改善対策情報：BR125H（2016年7月6日届出）

改善対策届出番号	502	改善対策開始日	平成28年7月6日
不具合状態にあると認める 構造、装置又は性能の状況及びその原因	後輪用ショックアブソーバで使用しているグリスの選定が不適切なため、当該ショックアブソーバのオイルシールのシール性が低下することがある。そのため、オイルシール部からオイルが漏れ、最悪の場合、漏れたオイルが 後輪タイヤに付着し、滑りやすくなり転倒するおそれがある。		
改善対策の内容	全車両、後輪用ショックアブソーバを良品と交換する。		
自動車使用者及び自動車分解整備 事業者へ周知させるための措置	・ 使用者：ダイレクトメールで通知する。 ・ 自動車分解整備事業者：日整連発行の機関誌に掲載する。 ・ 改善実施済車には、その旨を定期点検整備記録簿に記載する。

改善箇所説明図 BR125H

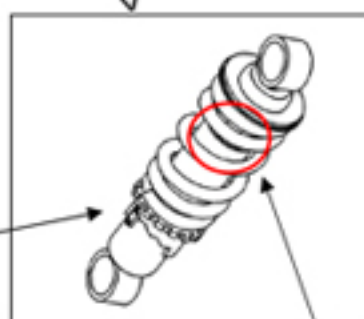
不具合発生箇所

後輪用ショックアブソーバで使用しているグリスの選定が不適切なため、当該ショックアブソーバのオイルシールのシール性が低下することがある。そのため、オイルシール部からオイルが漏れ、最悪の場合、漏れたオイルが後輪タイヤに付着し、滑りやすくなり転倒するおそれがある。

改善対策の内容

全車両、後輪用ショックアブソーバを良品と交換する。

識別：後輪用ショックアブソーバのクッションラバー部に桃色マークを付ける。加えて、ショックアブソーバ交換完了車両について、フレーム後方のシート下ブラケット部に白色マークを付ける。
